连云港昌润香树湾嘉园
DESIGN SCHEME

2#配电房、3#配电房及消防水池、1-9#外窗、总图方案变更文本

2025年05月

关于香树湾嘉园2#配电房、3#配电房及消防水池、1-9#外窗、总图方案变更情况说明

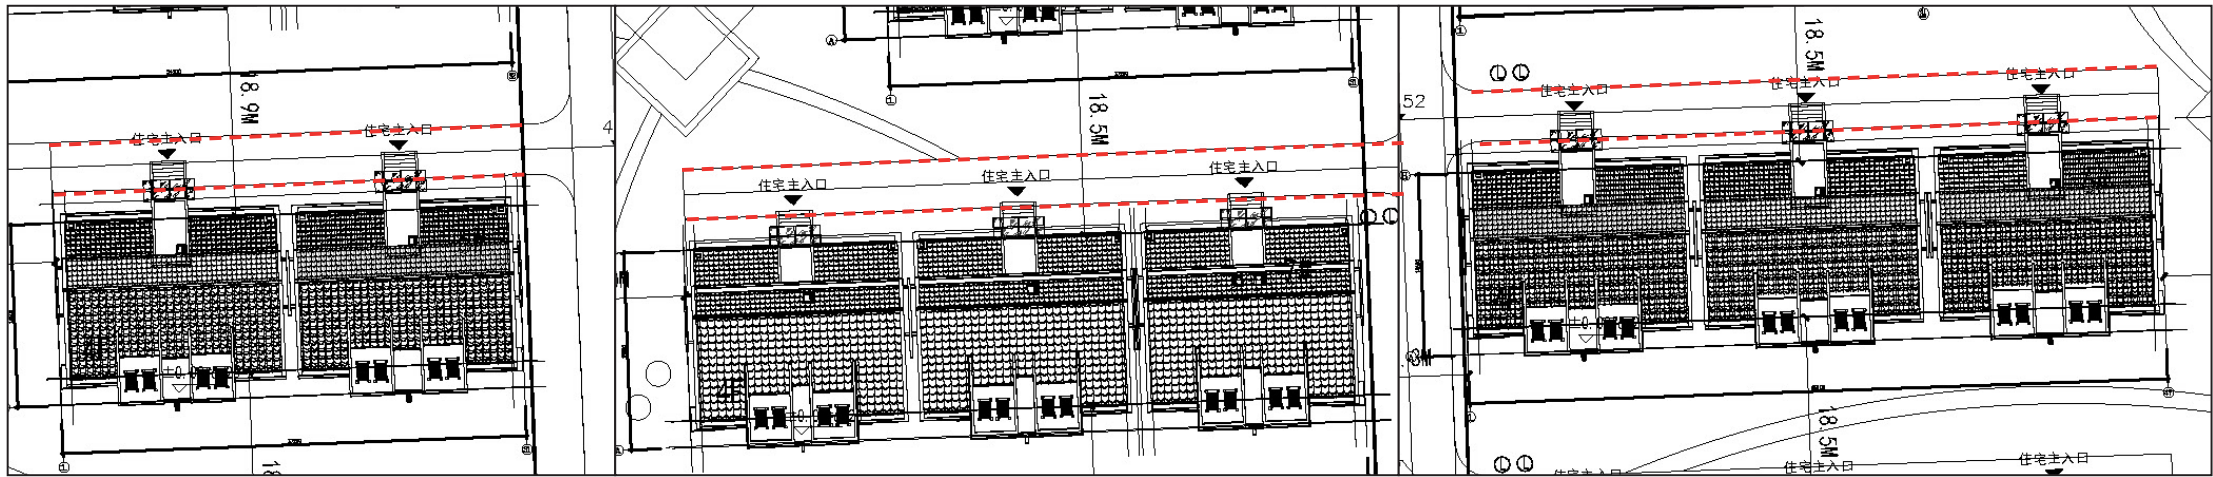
现有施工图资料中，因住宅楼为底层车库，住宅正负零与室外标高的高差为1.8m在原总图中未表达室外台阶部分，现室外台阶加上后有以下问题；

4.1.1 台阶压在消防车道上面不满足建筑防火规范中消防车道4m净宽的要求；

调整1-22#住宅楼北侧道路向北移动至首步室外台阶处。

总平面图 方案变更

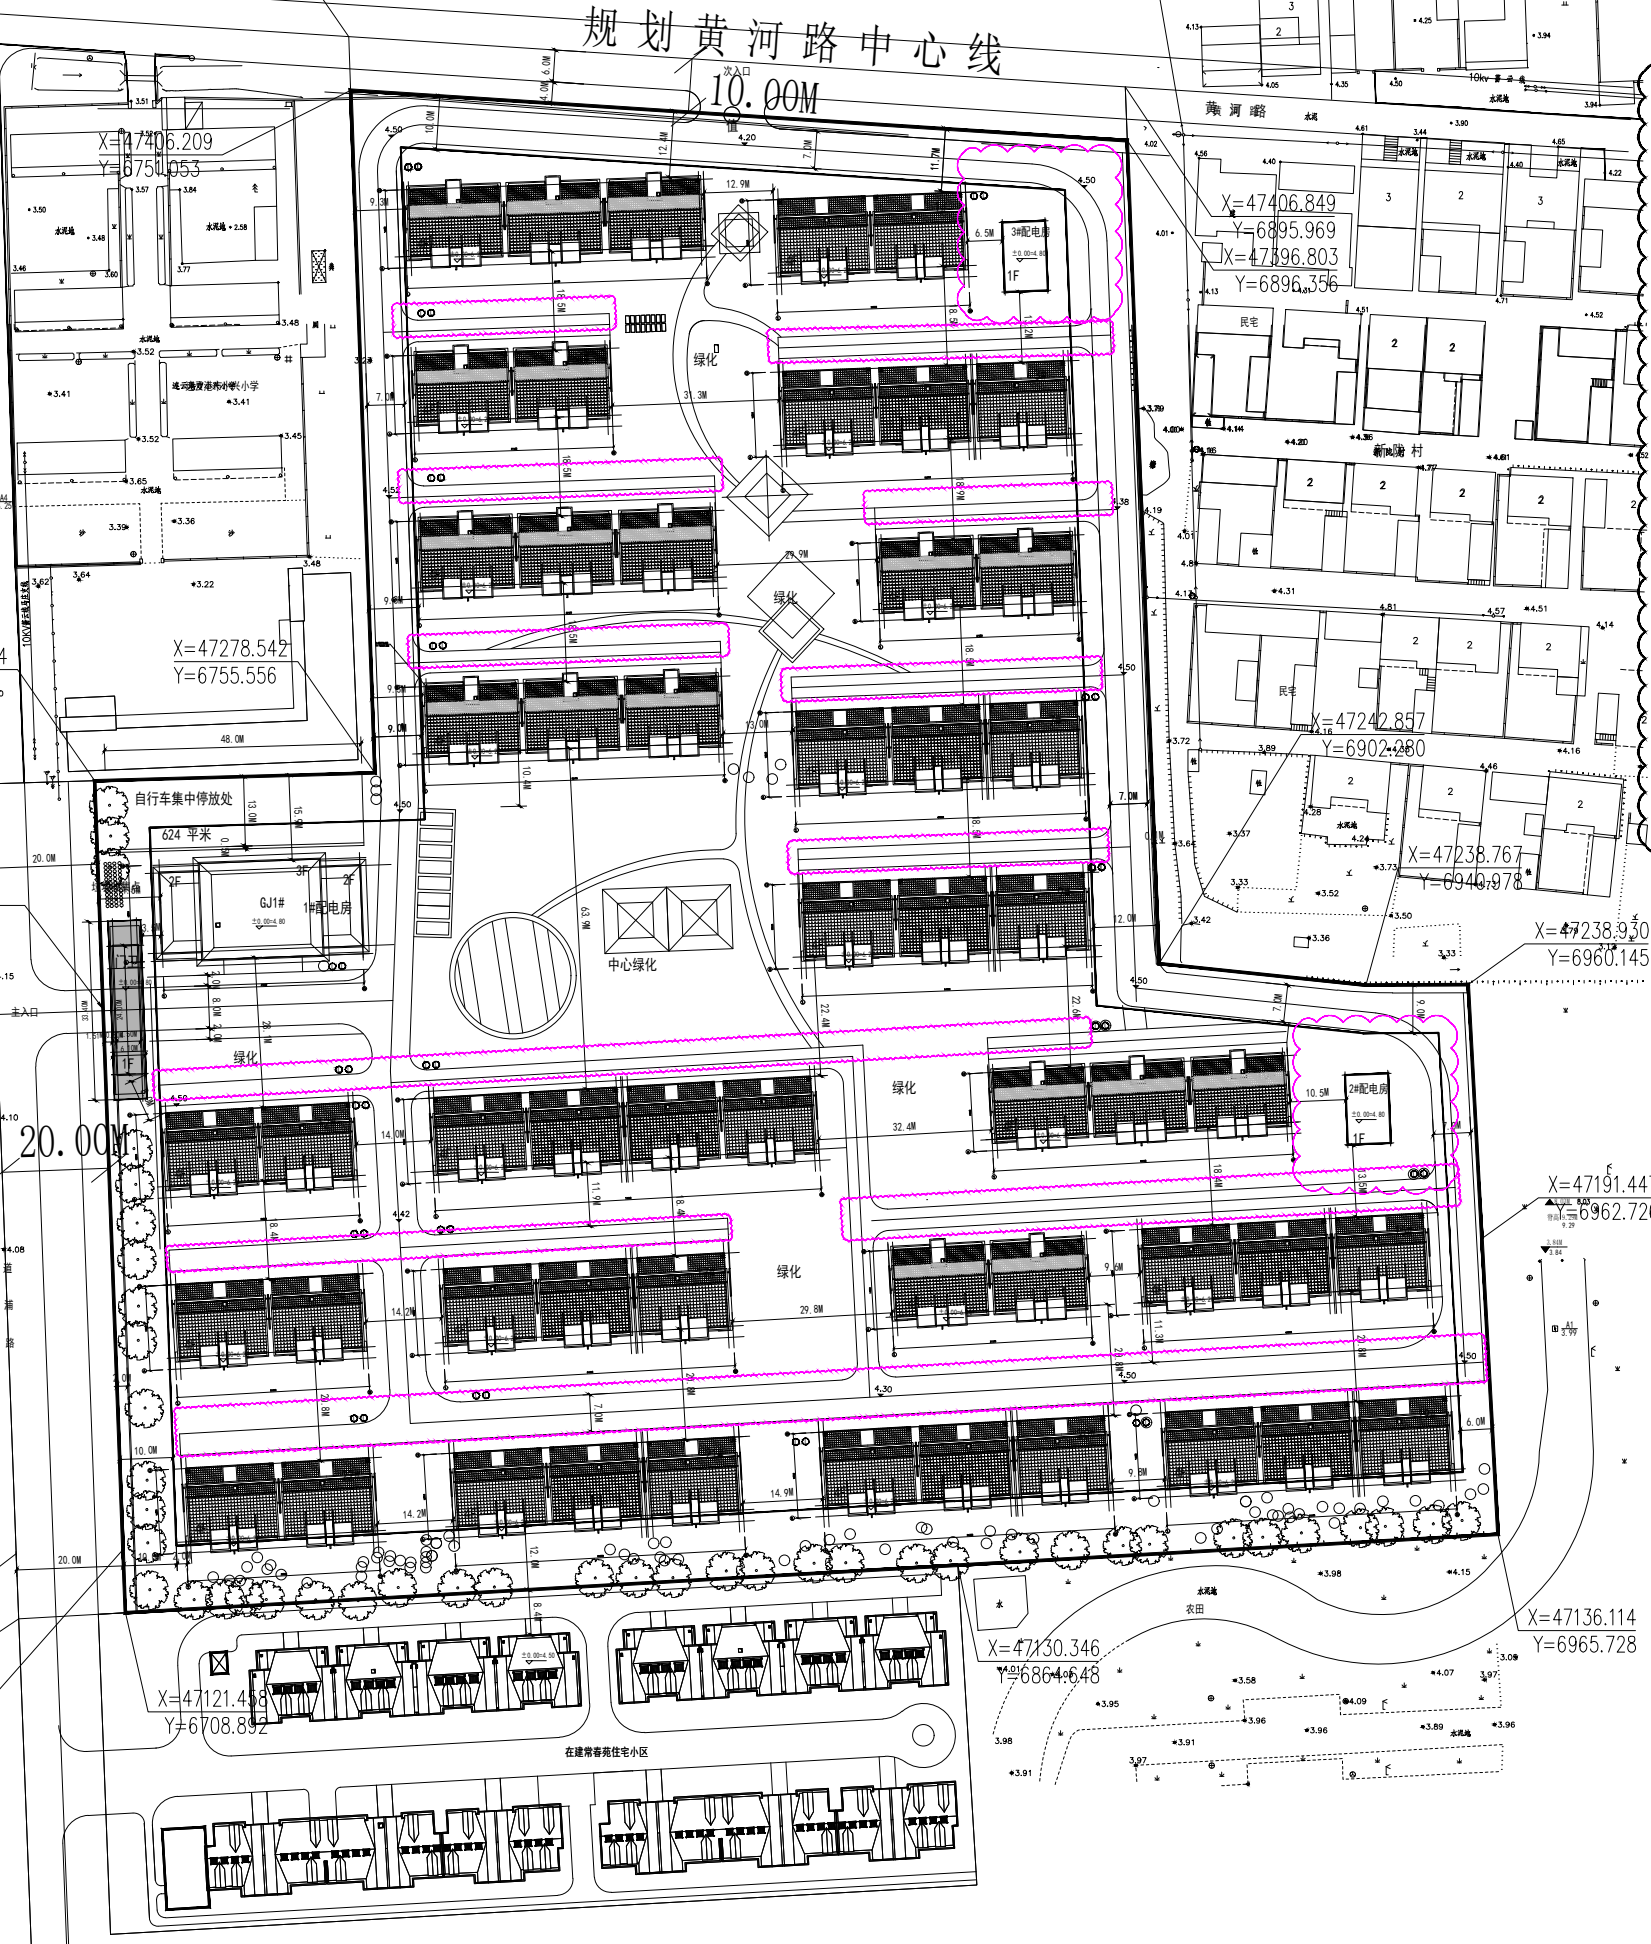
- 1、考虑到消防车道净宽需求1-22#住宅楼北侧道路向北移动至首步室外台阶处。
- 2、指标变化：
道路面积变更：室外道路面积由原来的17812.64平方米变更为18070.81平方米；
绿地率：本绿地面积由原来的19216.9变更为18994.85平米。绿地率由原来的35.6%变更为35.2%；
